INFORME DE CONTROL CONCURRENTE N° 0010-2021-OCI/5348-SCC

IOARR: "CONSTRUCCION DE CADENA DE FRIO EN EL (LA) EESS DR DANIEL ALCIDES CARRION GARCIA, YANACANCHA, DISTRITO DE YANACANCHA, PROVINCIA PASCO Y DEPARTAMENTO PASCO"

HITO III: "EJECUCIÓN DE OBRA"

Imagen n.° 5
Propuesta Técnica del Contratista – Gastos Generales Variables

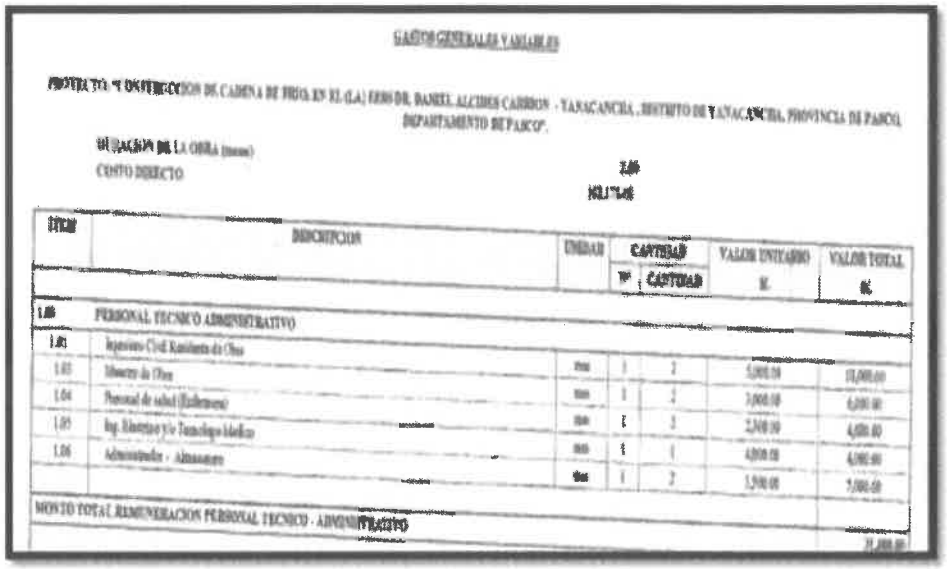
Asimismo, presentó el desagregado de Gastos Generales Variables por la suma de S/31 600,00, en el cual se detalla el personal técnico y administrativo que debe encontrarse en obra, como se muestra en la imagen siguiente:

Sin embargo, de la visita de control realizada el 7 de setiembre de 2021, se verificó la presencia únicamente por parte del ejecutor de la obra, Constructora y Minería Limovic S.A.C, del señor Julio Recuay, quien manifestó ser el Administrador de Obra, estando ausente el Residente de Obra y el Ing. Electricista.

Imagen n.° 6
Fotografía de trabajos realizados en obras

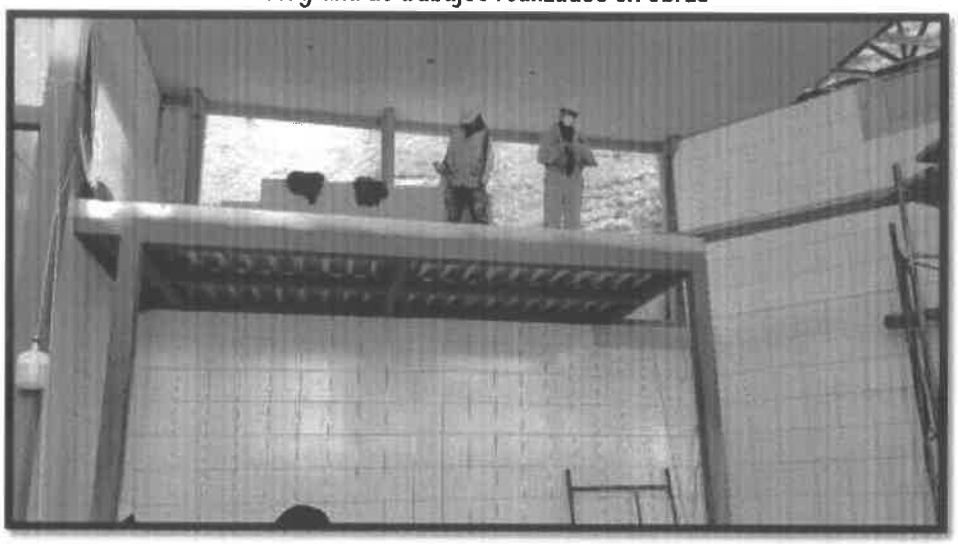
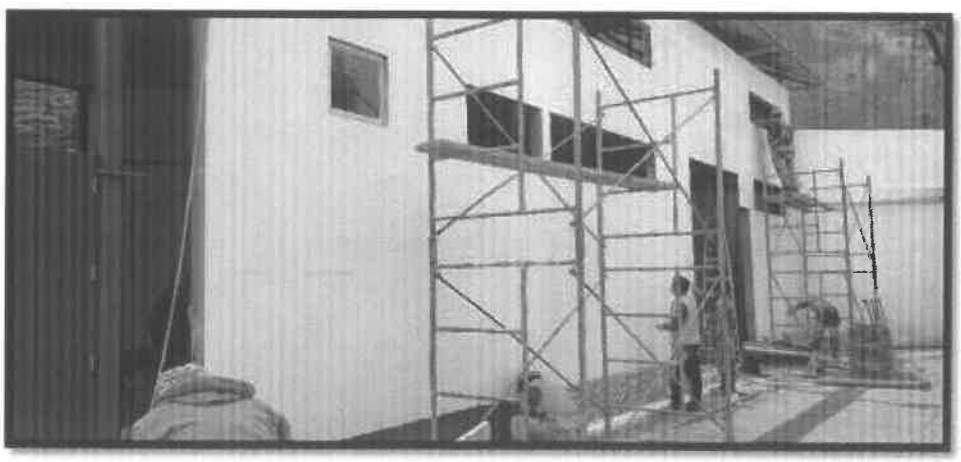
Por lo expuesto, el día de la visita de control se venía realizando trabajos de enchapado e instalaciones de cerámicos en muros interiores, y pintado en muros exteriores, sin la supervisión técnica del residente de obra e Ing. Electricista, como se muestra en las imágenes siguientes:

Imagen n.° 7
Fotografía de los bienes a la intemperie

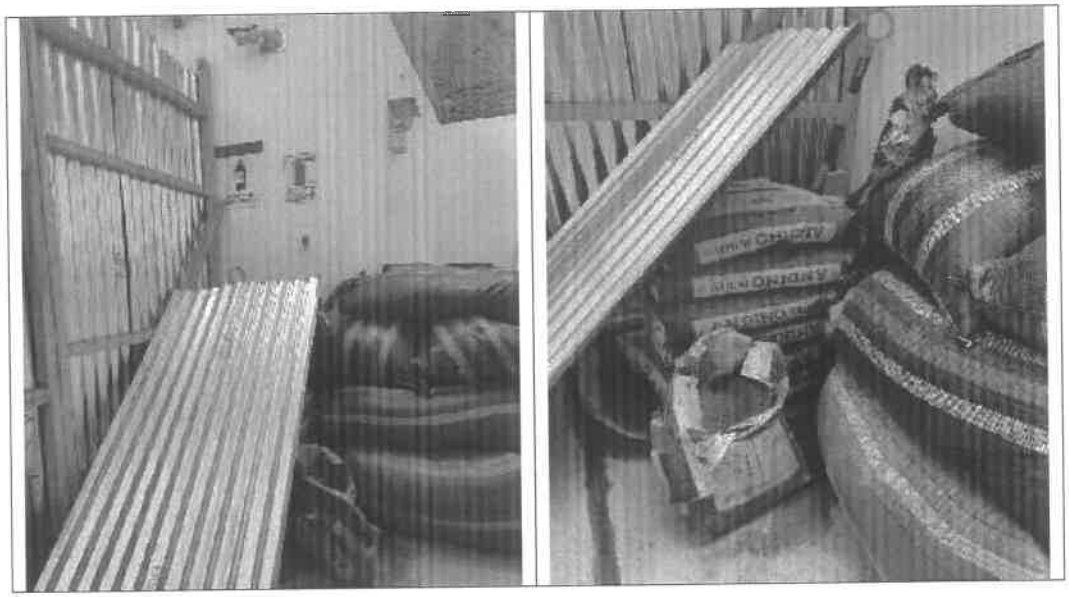
De la visita de control efectuada a la obra el día 21 de julio de 2021, se encontró materiales a la intemperie, como el cemento, como se muestra en la imagen siguiente:

El almacenamiento de materiales e insumos de construcción, en condiciones inadecuadas, conllevaría a la ejecución de trabajos con materiales cuya funcionalidad y vida útil se ha visto deteriorada, la cual afectaría la calidad de la obra.

Imagen n.° 9
Fotografía del material de Hormigón encontrado en obra

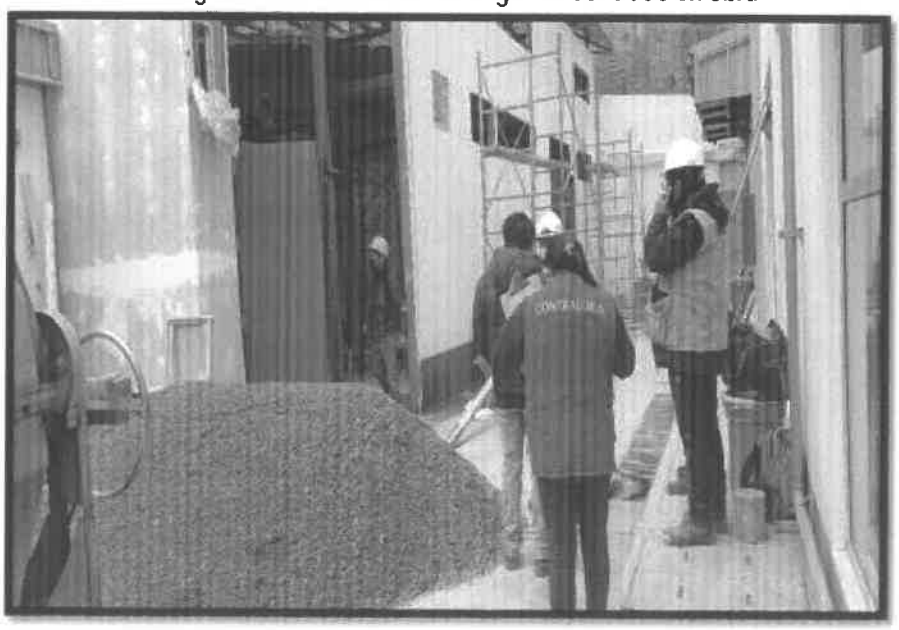
Cabe agregar, que dentro de los materiales encontrados a la intemperie, se tiene aproximadamente 4 metros cúbicos de hormigón, como se muestra en la imagen siguiente:

Por lo expuesto, no existiría razón en obra del material del hormigón, toda vez, que el material a utilizar en trabajos de concreto es de piedra chancada.

Imagen n.° 12
Estructuras de Análisis de Precios de la partida concreto de sardineles

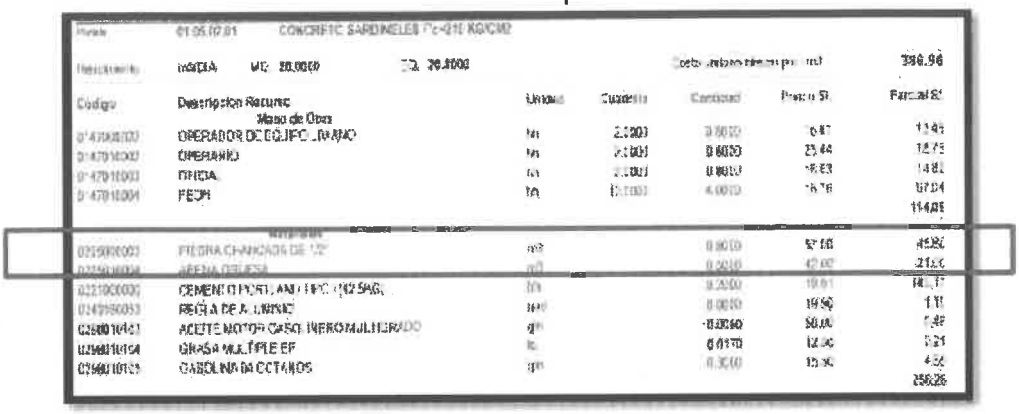
En la visita de control realizado el día 7 de setiembre de 2021, se consultó a la Supervisión, el destino del material de hormigón en la ejecución de la obra, informando a la Comisión de Control, que el destino del material hormigón es para la realización de la partida de sardineles, pero, de la revisión a los análisis de precios del expediente técnico, respecto a la partida de 01.05.02.01 concreto sardineles, no se establece como material el uso de hormigón, por lo contrario, señala la utilización de piedra chancada y arena gruesa, como se muestra en la imagen siguiente:

Imagen n.° 13
Trabajos realizados en visita de control

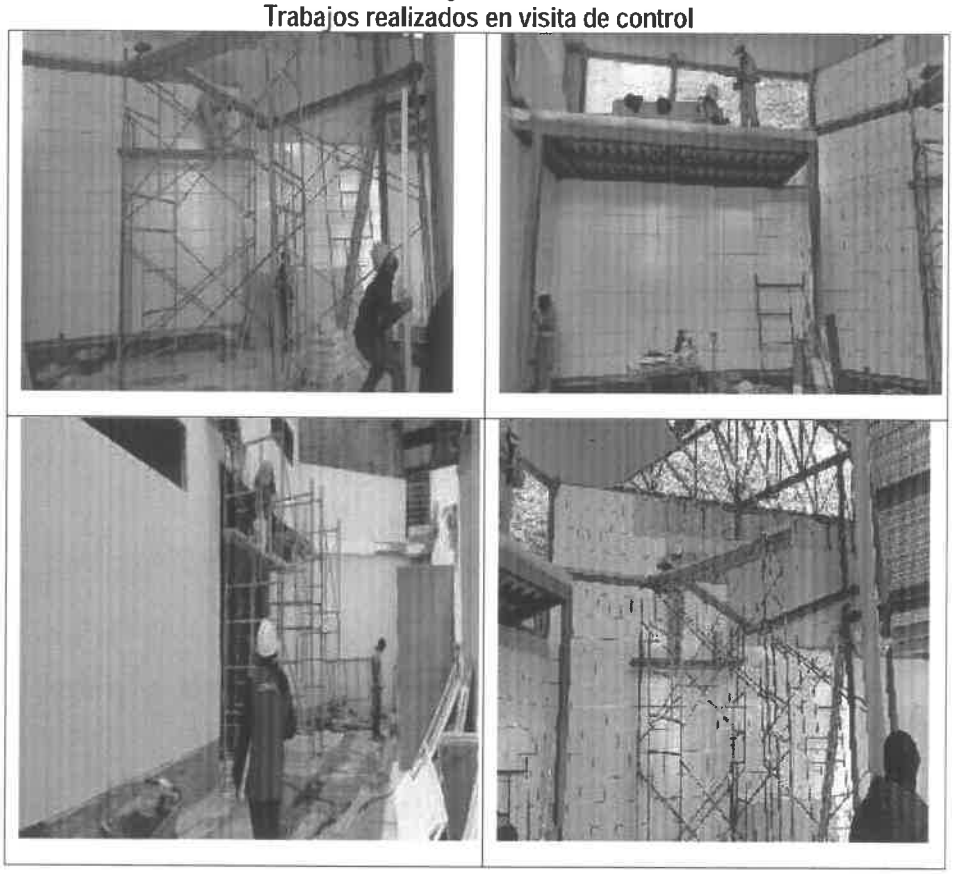
De la visita de control realizada a la obra, el día 7 de setiembre de 2021, se constató la ejecución de trabajos de instalación de drywall en paredes, enchapado de cerámicos en paredes y pintura, como se muestra en la imagen siguiente:

De la revisión a las especificaciones técnicas del Expediente Técnico, numeral 3.2 Especificaciones Técnicas Arquitectura, establece el uso de equipos de protección personal (EPP), siendo este entre otros el anteojos y respiradores contra el polvo, así como, el arnes, siendo su uso obligatorio donde se realicen trabajos de altura, además deberá contar con una línea de vida. Asimismo, establece que en seguridad y salud en el trabajo, deberá de contar con baranda de seguridad, en todos los frente de trabajo ubicado sobre los 1.50 metros de nivel del terreno natural; aspectos que no se advierten en las imágenes mostradas anteriormente.

Imagen n.°14
Fotografías del Cerco Perimétrico

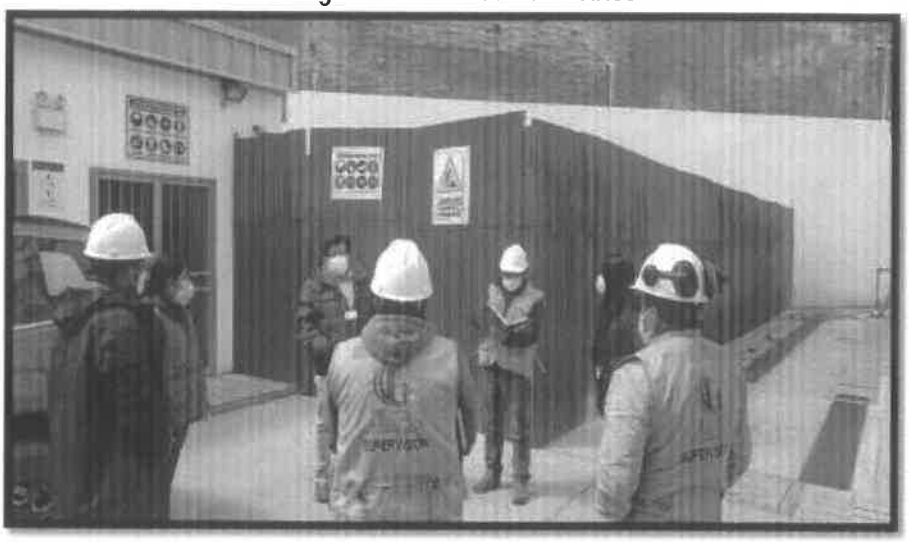
De la vista de control realizada el 21 de julio de 2021, se constató la ejecución de partida de 01.01.01 obras provisionales, como se muestra en la imagen siguiente:

Sin embargo, de la revisión al cerco perimétrico ejecutado en obra, se tiene que este no cumple con las especificaciones señaladas, como se puede observar en la imagen siguiente:
